Изменение № 2 ГОСТ 10722—76 Каучуки и резиновые смеси. Метод определения вязкости и способности к преждевременной вулканизации

Постановлением Государственного комитета СССР по стандартам от 19.08.86 № 2429 срок введения установлен

Черт. 1

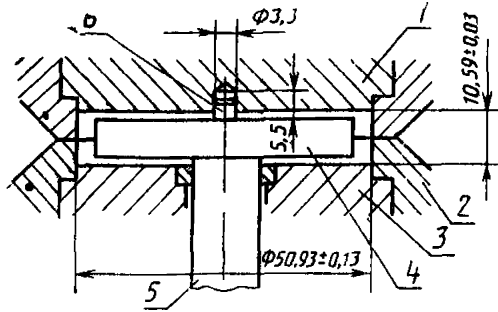
Пункт 2.1.1. Чертеж 1 заменить новым:

1—верхняя полуформа, 2—держатель полуформы; 3—нижняя полуформа 4—головка ротора; 5—стержень ротора; 6—штифт ротора

Черт. 1а

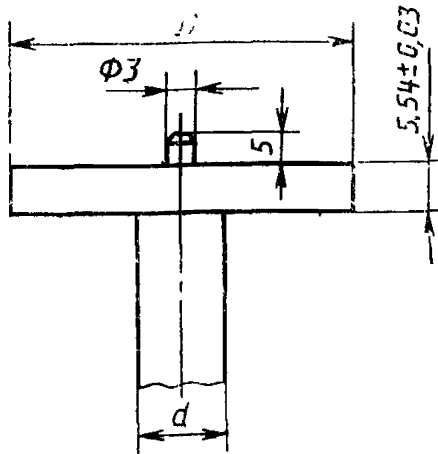
заменить слово: «и ротора» на «и ротора (черт. 1а)»;
дополнить чертежом — 1а:

Пункт 2.1.3. Заменить ссылку: «см. черт. 1» на «см. черт. 1а»;
